型錄訂正表

【2010年版 綜合型錄】 (Cat. No. TP1329-0 2010年07月發行(第211、212、213、214頁))

□照光選擇開關 ASLW 型

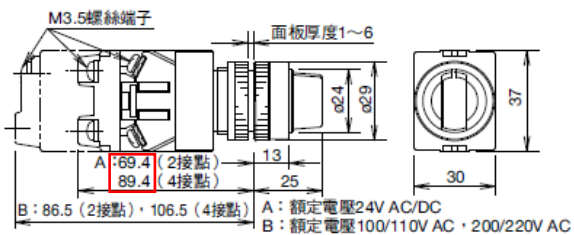
【錯誤】

ASLW

【正確】

ASLW
